**Правила № 129 ООН (усовершенствованные  
детские удерживающие системы)**

### **Предложение по поправкам серии 04 к Правилам № 129 ООН**

**Представлено экспертом от Европейской ассоциации поставщиков  
автомобильных деталей\***

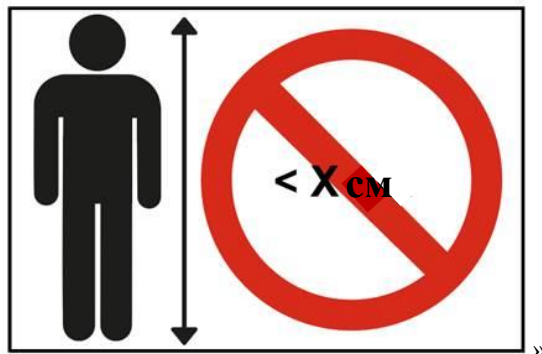
- «4.8.3 На усовершенствованной детской удерживающей системе типа "бустерная подушка размера i" предусматривается нестираемый знак с логотипом размера i в соответствии с пунктом 4.7.1, который должно видеть лицо, устанавливающее усовершенствованную детскую удерживающую систему в транспортном средстве.
- 4.8.4 На усовершенствованной детской удерживающей системе типа "бустерная подушка для конкретного транспортного средства" (за исключением цельной конструкции) предусматривается нестираемый знак, который должно видеть лицо, устанавливающее усовершенствованную детскую удерживающую систему в транспортном средстве, со следующей информацией:

Бустерная подушка для конкретного транспортного средства

**Рис. 1**  
**Устройство для проверки высоты в сидячем положении**

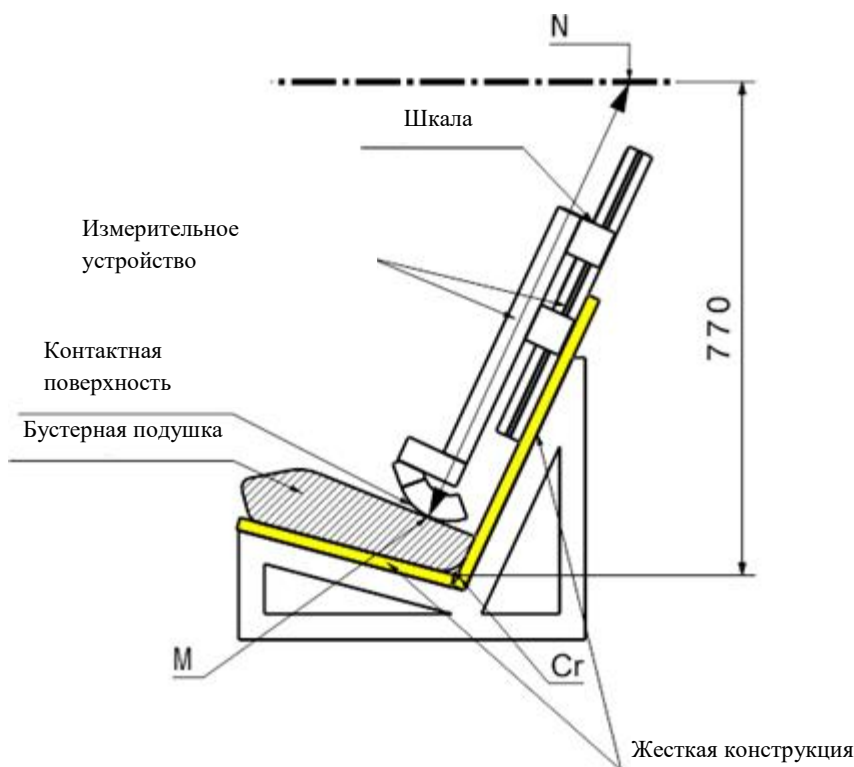
- «6.1.3.6 В случае бустерных подушек официальное утверждение типа этих систем для детей ростом ниже 125 см не выдается. Бустерные подушки не должны указываться для целей размещения в них ребенка ростом ниже 125 см.

Бустерные подушки должны обеспечивать такое положение на испытательном стенде, описанном в приложении 6, чтобы верх головы ребенка находился на уровне или выше горизонтальной плоскости, расположенной на расстоянии 770 мм по вертикали от точки Сг.

Для проверки бустерной подушки на соответствие этому требованию используют следующую процедуру (см. рис. 1 ниже):

- a) Для этой проверки используют жесткий макет испытательного стенда, как это описано в приложении 25. По геометрической форме макет должен соответствовать испытательному стенду, предусмотренному в Правилах 129, и обладать достаточной жесткостью. Ниже в настоящем тексте такой макет именуется имитатором испытательного стенда.

- b) К имитатору испытательного стенда присоединяют жесткую конструкцию, на которой расположена скользящая часть. Задается горизонтальная плоскость, расположенная на расстоянии 770 мм по вертикали от точки Cr.

- c) Бустерную подушку устанавливают на имитаторе испытательного стенда таким образом, чтобы осевая линия бустерной подушки совпадала с осевой линией имитатора испытательного стенда, а задняя поверхность бустерной подушки касалась спинки имитатора испытательного стенда.

- d) При наличии креплений ISOFIX они должны быть зафиксированы в нижних креплениях ISOFIX испытательного стенда. К плоскости, проходящей параллельно поверхности имитатора испытательного стенда, прилагают дополнительное усилие в  $135 \pm 15$  Н. Это усилие прилагают вдоль осевой линии усовершенствованной детской удерживающей системы на высоте не более 100 мм над поверхностью сиденья имитатора испытательного стенда.

- e) Измерительное устройство сдвигают вниз параллельно спинке имитатора испытательного стенда до тех пор, пока оно не упрется в бустерную подушку.

**Рис. 2**  
**Шкала измерительного устройства**

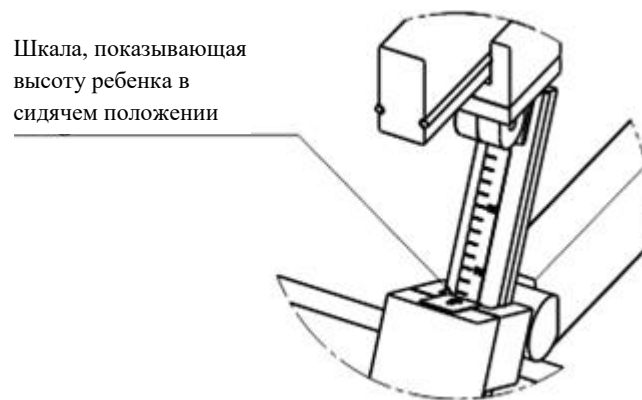
f) Расстояние, измеренное между точками М и N, представляет собой высоту в сидячем положении ребенка, который будет пользоваться подушкой, представленной на рис. 1. Соответствующее значение показывается на шкале измерительного устройства, обозначенного на рис. 1.

g) Затем, при помощи приведенных в таблице 3 данных, по значению высоты в сидячем положении определяют соответствующий минимальный рост детей, которые могут быть размещены на данной бустерной подушке. Например, высоте в сидячем положении 70,2 см соответствует минимальный рост ребенка 125 см, а высоте в сидячем положении 81,1 см – рост 150 см.

Если значение роста, соответствующее измеренной высоте в сидячем положении, не является целым числом, то это значение всегда округляют до следующего целого числа (например: измеренная высота в сидячем положении = 72,9 см ► соответствующий рост = 132,25 ► минимальный допустимый рост = 133 см).

h) Значение роста, определенное при помощи этой процедуры, сравнивают с нижним пределом ростового диапазона, заявленного в соответствии с официальным утверждением. Требование считается выполненным, если нижний предел заявленного ростового диапазона превышает полученное значение минимального роста или равен последнему.

**042439** Правила № 129/04

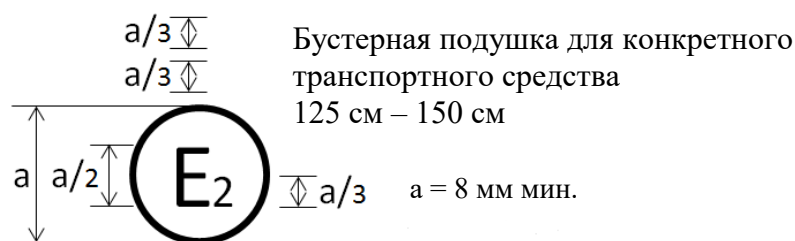
Усовершенствованная детская удерживающая система, на которой проставлен вышеуказанный знак официального утверждения, может устанавливаться на любом сидячем месте размера *i* и использоваться в размерном диапазоне 125 см – 150 см; она официально утверждена во Франции (E 2) под номером 042439. Номер официального утверждения указывает, что официальное утверждение было предоставлено в соответствии с требованиями Правил, касающимися официального утверждения усовершенствованных детских удерживающих систем, используемых на борту автотранспортных средств, с внесенными в них поправками соответствующей серии. Кроме того, на знаке официального утверждения должны быть указаны название Правил, а после него – серия поправок, в соответствии с которыми было предоставлено официальное утверждение.

Рис. 2А

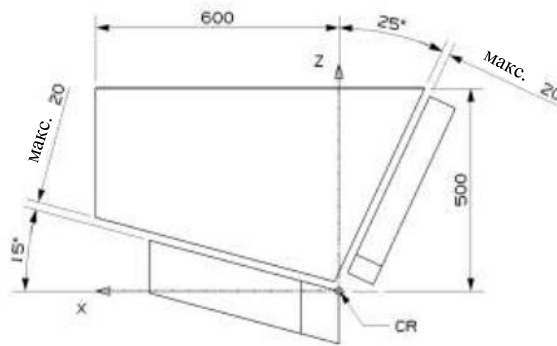
Пункт 1, рис. 2 исключить.

Включить следующие новые рис. 2А и 2b:

Эта дверная панель используется в тех случаях, когда испытываемая УДУС цельной конструкции крепится с помощью системы ISOFIX.

4. Настоящее предложение содержит поправку к поправкам серии 02 (и всех последующих серий) к Правилам № 129 ООН, которая предусматривает требование о том, чтобы в случае УДУС цельной конструкции типа ISOFIX использовалась дверная панель первоначальной геометрической формы, не имеющая отверстия (за исключением распространения тех официальных утверждений, в ходе испытаний на которые использовалась дверная панель новой геометрической формы).

Рис. 2В

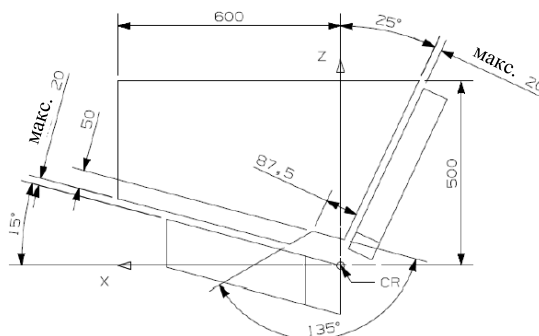
Эта дверная панель используется в тех случаях, когда испытываемая УДУС крепится с помощью ремня безопасности для взрослых.

Эта дверная панель может использоваться также для распространения официального утверждения УДУС цельной конструкции типа ISOFIX при условии, что эта панель использовалась для первоначального испытания на официальное утверждение типа.

5. Таким образом, настоящее предложение позволит гарантировать, что УДУС типа ISOFIX не будет иметь конструкцию, в которой это отверстие использовалось бы для снижения нагрузки на УДУС и манекен. При этом в случае УДУС как цельной конструкции с ремнем, так и нецельной конструкции будет по-прежнему использоваться дверная панель с отверстием.

### Измерительное устройство для проверки высоты бустерной подушки

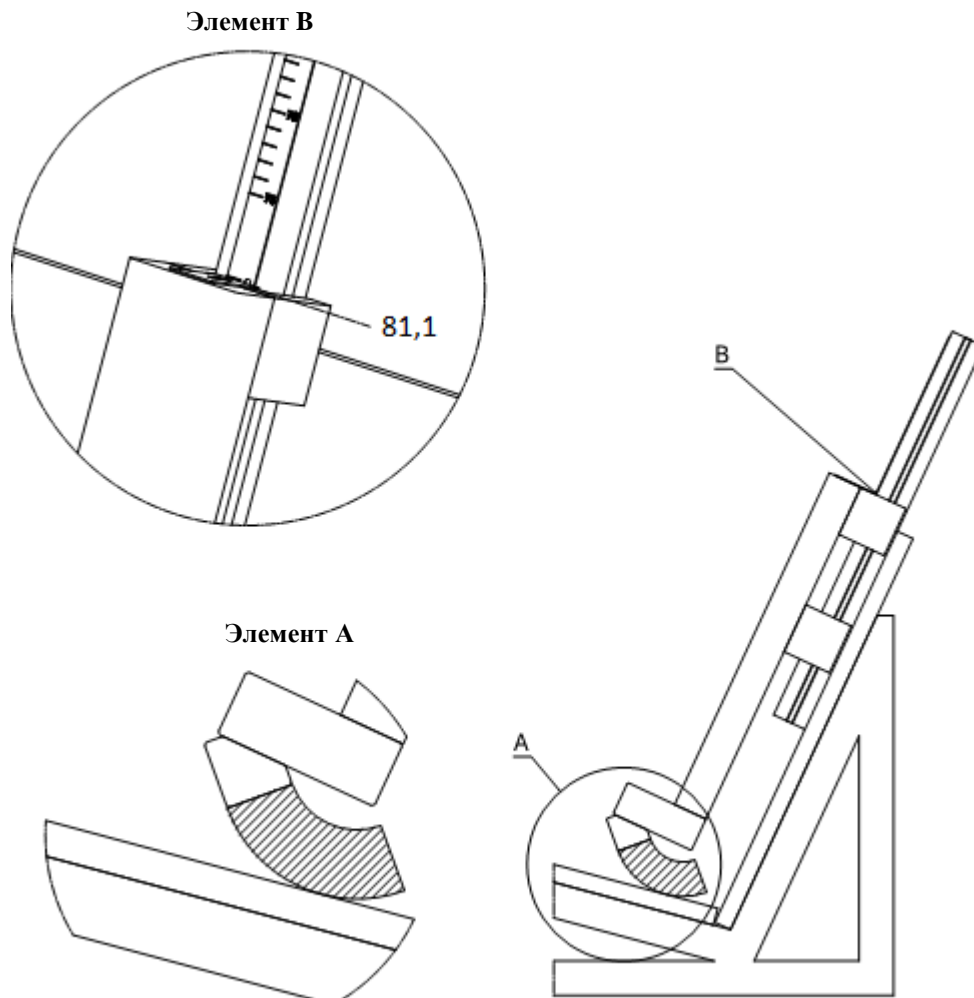
Калибровка измерительного устройства производится на основе идеализированного измерения в системе автоматизированного проектирования

(CAD) с использованием эталонного измерительного устройства на жестком испытательном стенде, имитирующем испытательный стенд, предписанный Правилами № 129, и цифрового манекена Q10. Манекен поднимают таким образом, чтобы его голова находилась на уровне горизонтальной полосы, расположенной на расстоянии 770 мм, а спина соприкасалась со спинкой испытательного стенда. В этом положении измеряют расстояние от ягодиц манекена до поверхности сиденья испытательного стенда. Путем прибавления этого расстояния к высоте цифрового манекена Q10 в сидячем положении получают калибровочное значение. В нашем случае это значение составляет 81,1 см.

Для калибровки шкалы измерительного устройства необходимо, чтобы его конструкция касалась опорной поверхности (элемент А). В данной конфигурации шкала должна показывать калибровочное значение 81,1 см (элемент В).

Рис. 1

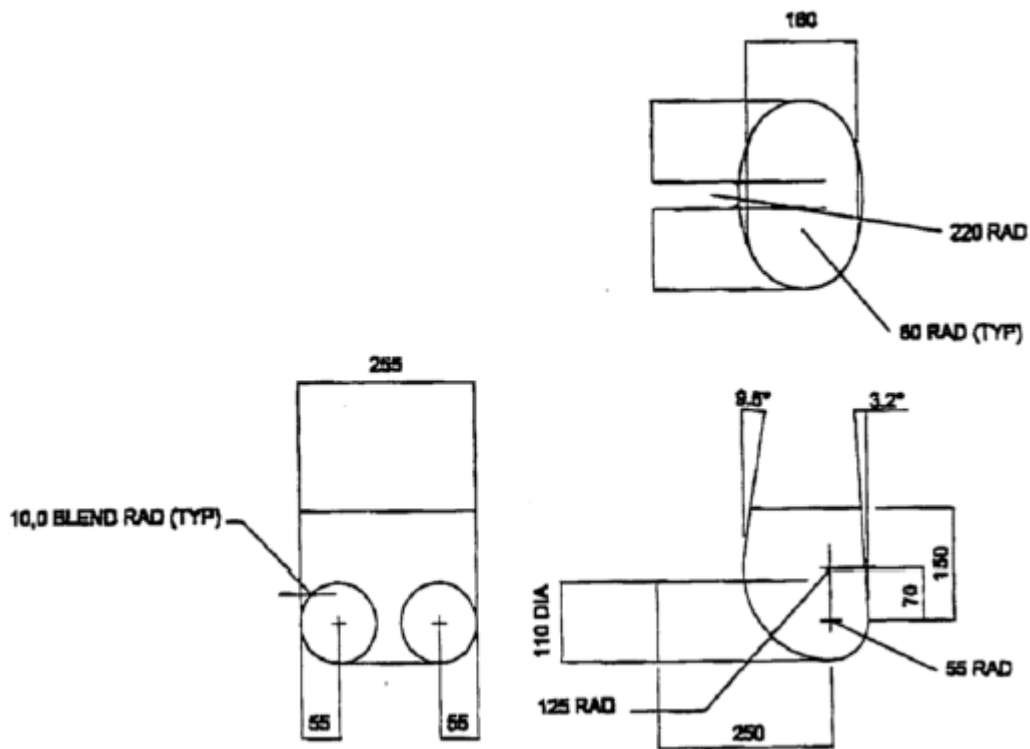
На поверхность сиденья испытательного стенда укладывается хлопчатобумажная ткань. Бустерная подушка устанавливается на испытательном стенде, а модель нижней части туловища размещается, как это показано на рис. 1 приложения 26, на поверхности сиденья подушки и пристегивается ремнем безопасности для взрослых с креплением в трех точках при натяжении ремня согласно пункту 7.1.3.5.2.2. С помощью ляжки или подобного куска материала шириной 25 мм, обвязанного вокруг бустерной подушки, прилагается усилие  $250 \pm 5$  Н в направлении стрелки А, как это показано на рис. 2 приложения 26, параллельно поверхности сиденья испытательного стенда.

Материал: экструдированный пенополистирол (ЭПС) (от 40 до 45 г/л)

Рис. 2

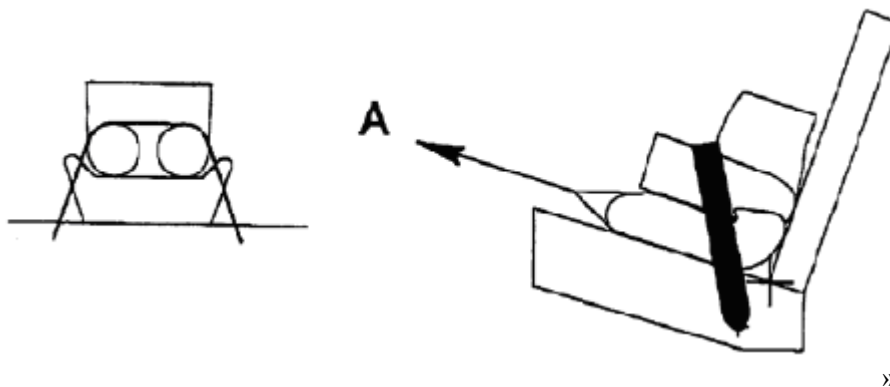
**Полного вытягивания бустерной подушки из-под модели нижней части туловища не допускается.»**

Испытание бустера на удержание с использованием модели туловища
